32000L0001

KOMISIJAS DIREKTĪVA 2000/1/EK**(2000. gada 14. janvāris),****ar ko tehnikas attīstībai pielāgo padomes Direktīvu 89/173/EEK par dalībvalstu tiesību aktu tuvināšanu attiecībā uz dažām lauksaimniecības un mežsaimniecības riteņtraktoru sastāvdaļām un parametriem****(Dokuments attiecas uz EEZ)**

"3. zīmējums

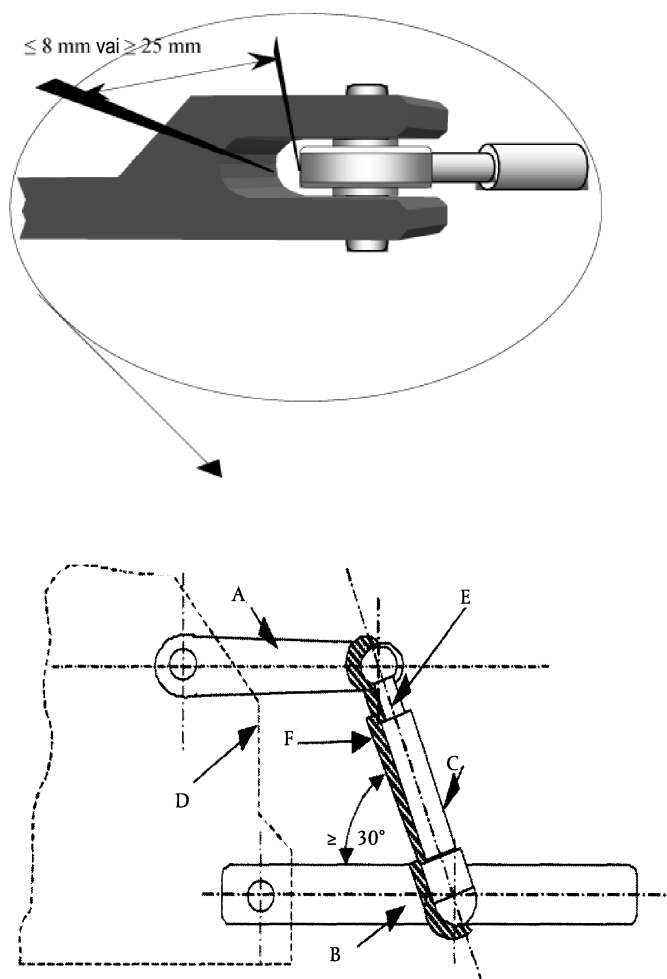
- a) iekļauj šādu teikumu: "Ja cēļmehānisms tieši iedarbina apakšējos savienojumus, atskaites plakni nosaka šo savienojumu vertikālās plaknes vidus šķēsgriezums";
- b) minētā pielikuma 3. attēlu aizstāj ar šādu attēlu:

Apzīmējumi

A = cēļsvira

B = apakšējais savienojums

C = vilcējstienis

D = traktora šasija

E = plakne, kas šķērso vilcējstieņa rotācijas asis

F = atstarpe līdz apvalkam".

1.a attēls

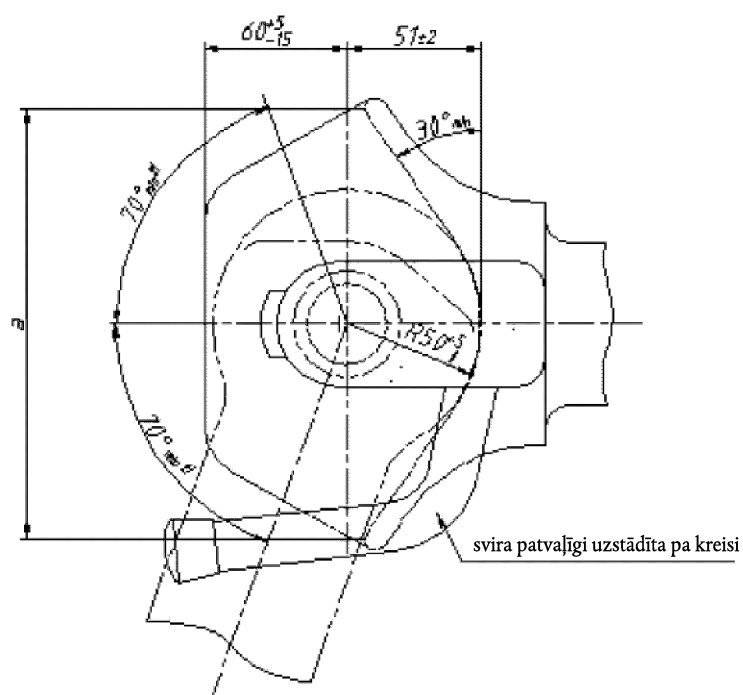
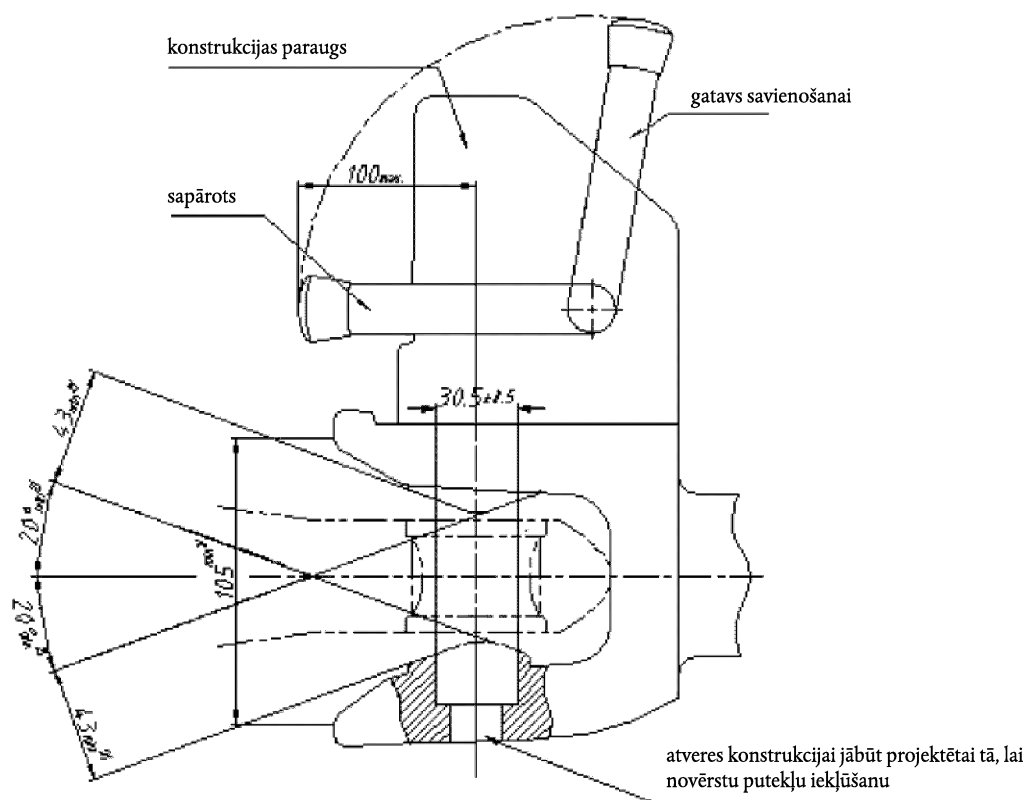
3. Minētā pielikuma 1. papildinājuma 1. attēlu aizstāj ar šādu 1.a, 1.b un 1.c attēlu:

Neautomātiskā sakabe ar cilindrisku sprosttapu
